【項目：添付書類八】

赤字又は赤枠：申請時の変更箇所
 青字又は青枠：補正時の変更箇所

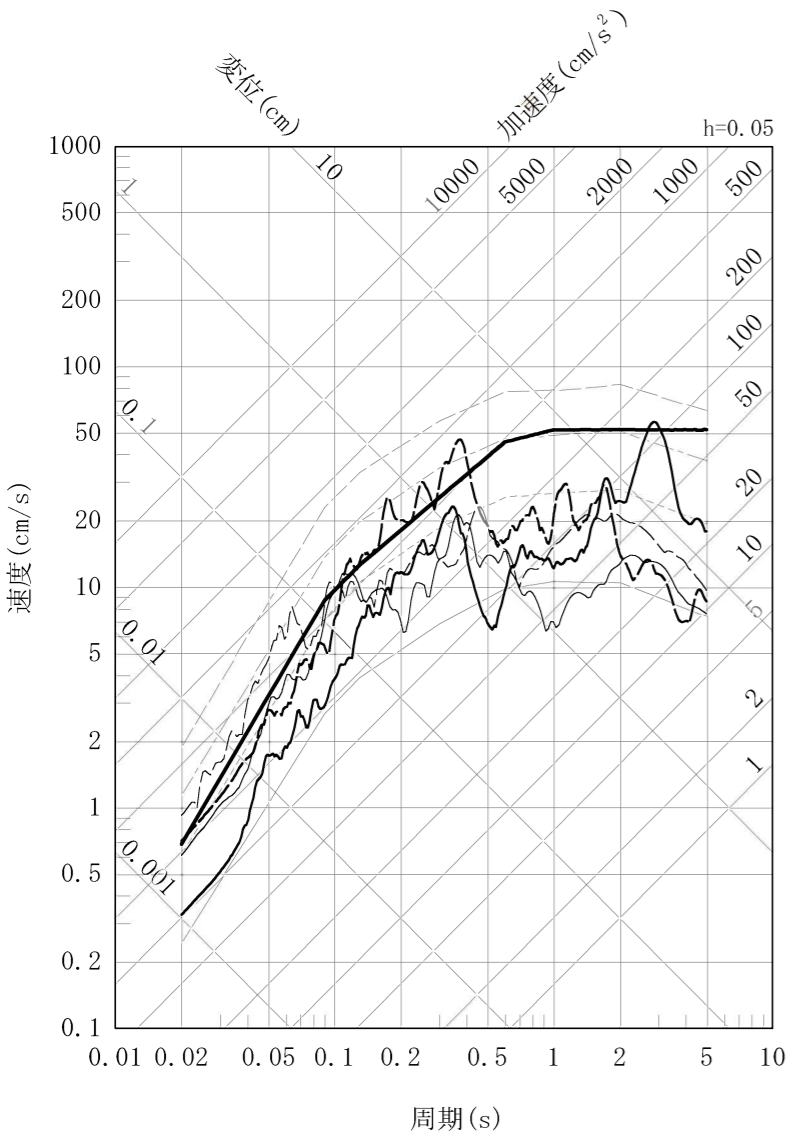
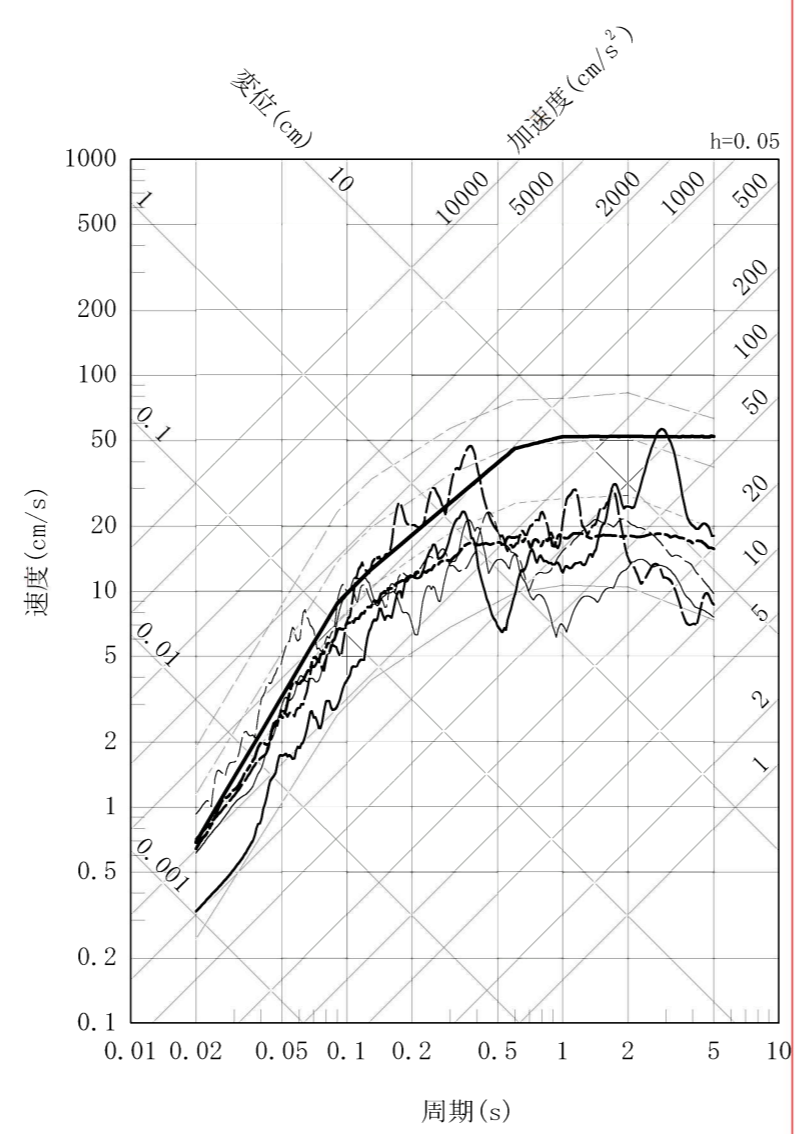
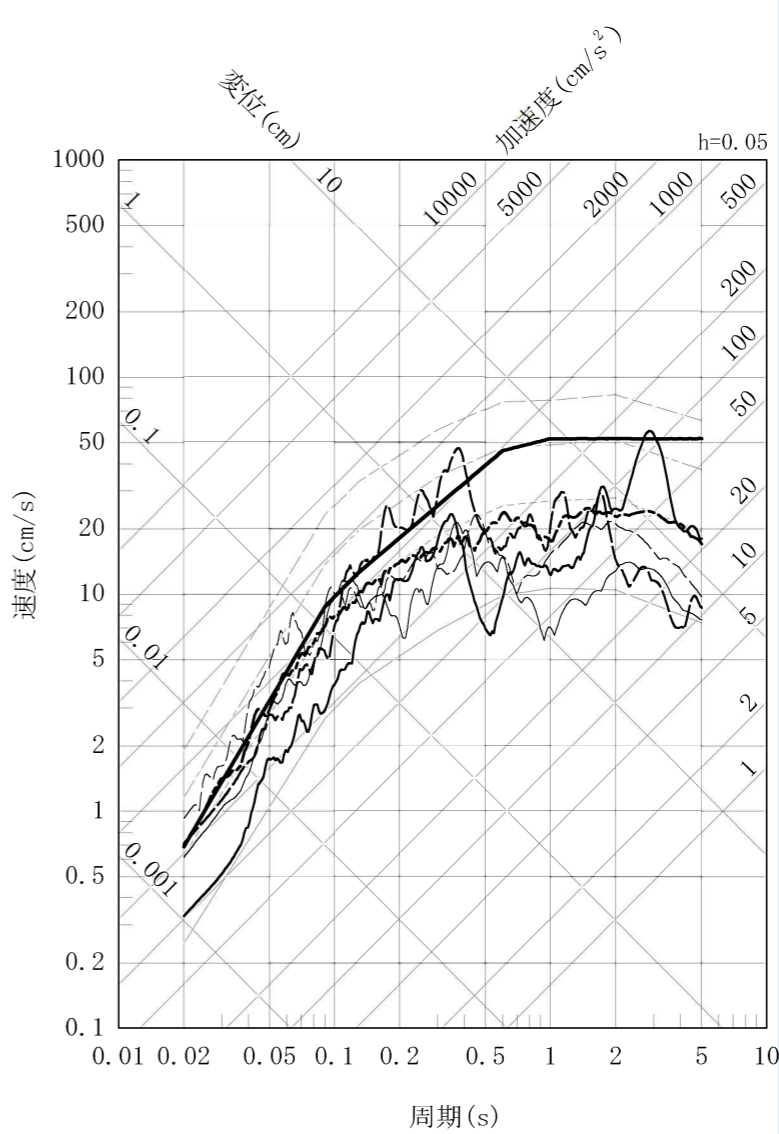
既許可 添付書類八 (令和3年4月28日許可)	当初申請 (令和3年8月23日)	補正 (予定)	備考
<div data-bbox="178 394 742 604" style="display: flex; flex-wrap: wrap;"> <div style="width: 50%;"> <p>— Sd-1_H</p> <p>— Sd-2_{NS}</p> <p>— Sd-2_{EW}</p> <p>— Sd-3_{NS}</p> <p>— Sd-3_{EW}</p> </div> <div style="width: 50%;"> <p>— Sd-4_H</p> <p>— Sd-5_{NS}</p> <p>— Sd-5_{EW}</p> <p>— S₁</p> </div> </div>  <p data-bbox="178 1774 816 1848">第1.4.9図 弾性設計用地震動と旧耐震指針における 基準地震動S₁の比較 (水平方向)</p>	<div data-bbox="964 394 1528 604" style="display: flex; flex-wrap: wrap;"> <div style="width: 50%;"> <p>— Sd-1_H</p> <p>— Sd-2_{NS}</p> <p>— Sd-2_{EW}</p> <p>— Sd-3_{NS}</p> <p>— Sd-3_{EW}</p> </div> <div style="width: 50%;"> <p>— Sd-4_H</p> <p>— Sd-5_{NS}</p> <p>— Sd-5_{EW}</p> <p>— Sd-6_H</p> <p>— S₁</p> </div> </div>  <p data-bbox="964 1774 1602 1848">第1.4.10図 弾性設計用地震動と旧耐震指針における 基準地震動S₁の比較 (水平方向)</p>	<div data-bbox="1751 394 2315 604" style="display: flex; flex-wrap: wrap;"> <div style="width: 50%;"> <p>— Sd-1_H</p> <p>— Sd-2_{NS}</p> <p>— Sd-2_{EW}</p> <p>— Sd-3_{NS}</p> <p>— Sd-3_{EW}</p> </div> <div style="width: 50%;"> <p>— Sd-4_H</p> <p>— Sd-5_{NS}</p> <p>— Sd-5_{EW}</p> <p>— Sd-6_H</p> <p>— S₁</p> </div> </div>  <p data-bbox="1751 1774 2389 1848">第1.4.10図 弾性設計用地震動と旧耐震指針における 基準地震動S₁の比較 (水平方向)</p>	<p data-bbox="2493 409 2849 483">・弾性設計用地震動 Sd-6 の追 加、図の変更</p>
